Průvodní list zařazení změny do skupiny**pro ZBV číslo: 07**

Věcně příslušný útvar:	Kořenový - útvar
Název stavby:	MODERNIZACE SILNICE II/324 STARÉ HRADIŠTĚ - HROBICE (PRŮTAH) - PDPS - SP
Číslo SO/PS / číslo Změny SO/PS:	1 / 7
Název SO/PS:	PARDUBICKÝ KRAJ
Číslo podobjektu/rozpočtu:	SO 102.1
Název podobjektu/rozpočtu:	SILNICE II/324 (PVNHČP)

Věc : Modernizace silnice II/324 Staré Hradiště - Hrobice (průtah) – SO 102
Doporučení výstavby zemního tělesa v km 1,100 – 1,300
Návrh sanace podloží násypu v místě narovnání oblouku km 2,060 – 2,160

OZNÁMENÍ ZMĚNY		číslo OZ: 08		
Zhotovitel:	„Společnost: Hrobice“, Koželužská 2450/4, Libeň, 180 00 Praha 8, IČ: 17331099			
Investor:	Pardubický kraj	Datum: 04.09.2025		
Název akce: Modernizace silnice II/324 Staré Hradiště – Hrobice (průtah)				
Způsob odeslání / předání	poštou ☐	e-mailem ☒	faxem ☐	osobně ☐
Datum: 04.09.2025				
Předmět změny:				
SO 101.1 – Silnice II/324 (PVNHČP)				
Změny v průběhu výstavby				
ZDŮVODNĚNÍ PRO SKUPINU 3 - Nepředvídané změny (dle § 222, odst. (6) ZZVZ):				
Popis a zdůvodnění změny:				
Změny z nepředvídaných důvodů (dále též „Nepředvídané změny“) jsou Změny, které splňují podmínky stanovené v § 222 odst. 6 ZZ

**Zaměření kubatury násypu
KM 1,120 – KM 1,300**

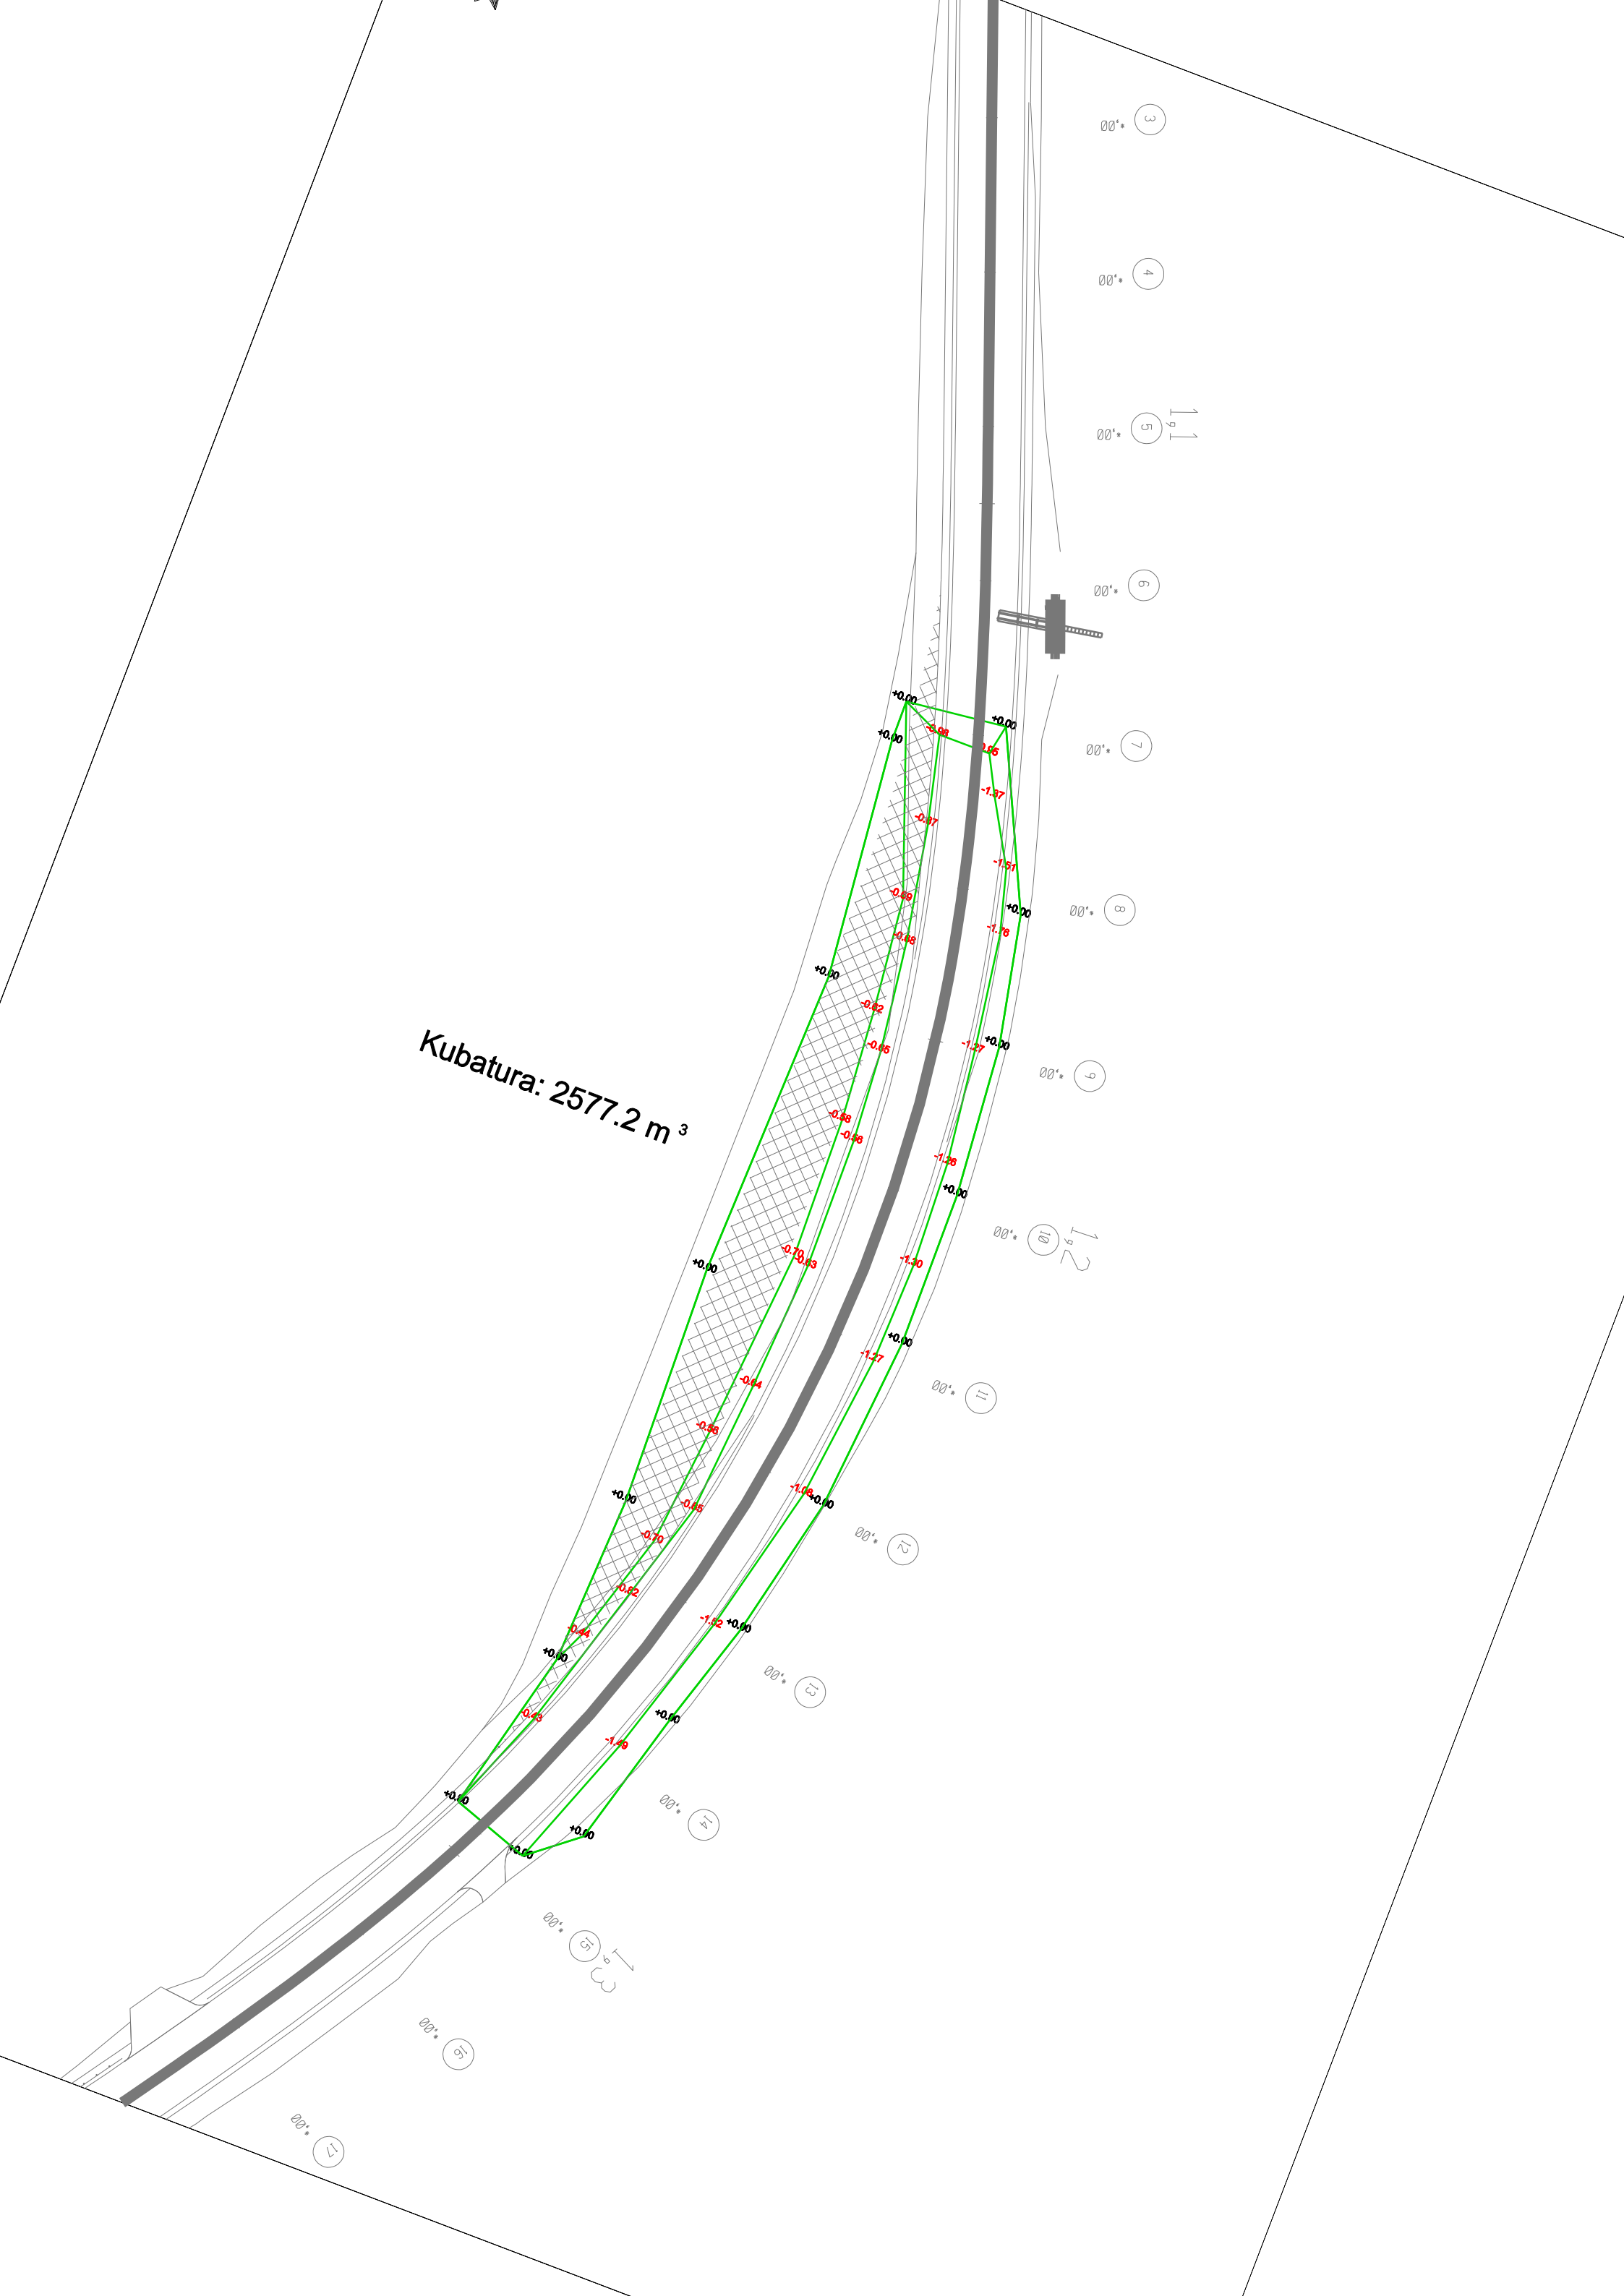
V předmětném úseku v prostoru narovnání oblouku bylo provedeno odtěžení původních orničních vrstev. Vzhledem k zastižení málo únosných zemin v podloží násypu bylo doporučeno provedení sanace (viz vyjádření ze dne 3.10.2024 zpracované 4G consite s.r.o.). Sanace byla provedena uložením frakce 0/125 s použitím separační geotextilie.

V předmětném úseku má být komunikace uložena na nízkém násypu a bude zatěžovaná provozem v oblouku viz schematický obrázek č.1. Vzhledem k malé tloušťce násypu pod rovinou zemní pláň a vzhledem k provedené sanaci podloží je vhodné i vlastní těleso násypu vybudovat z dostatečně únosných materiálů, které zajistí stabilitu namáhané komunikace v oblouku. Pro násyp lze tedy s výhodou využít materiál shodný s materiálem sanace podloží, tedy frakce 0/125.

V předmětném úseku v prostoru narovnění oblouku bylo po odtěžení původních orničních vrstev zastiženo neúnosné podloží nízkého násypu. Navrhují zde tedy provedení sanace obdobně jako v úseku km 1,100 – 1,300. Sanace a i těleso komunikace je potom vhodné provést uložením frakce 0/125 s použitím separační geotextilie pro oddělení sanace od podloží násypu.

Kubatura: 2577.2 m³
